改善箇所説明図

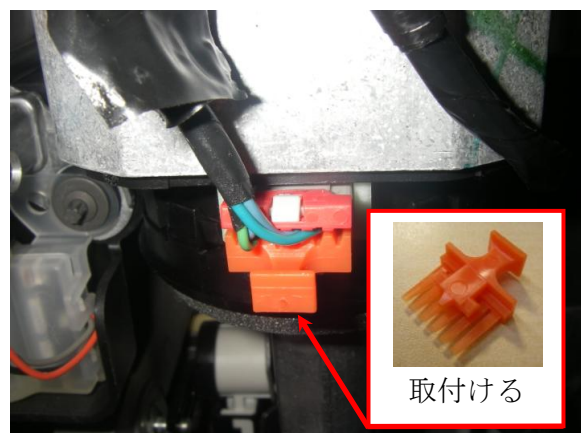
車両安定性制御装置において、ステアリング角度検出センサーのコネクタ配線の固定が不適切なため、ステアリングの位置調整を行った際に、当該コネクタ配線が引っ張られることがある。そのため、当該コネクタが接触不良を起こし、最悪の場合、走行中に車両安定性制御装置が誤作動して、一時的にブレーキがかかるおそれがある。

取付ける

改善後

全車両、ステアリング角度検出センサーコネクタ配線を点検の上、対象となるものはコネクタにクリップを取り付ける。
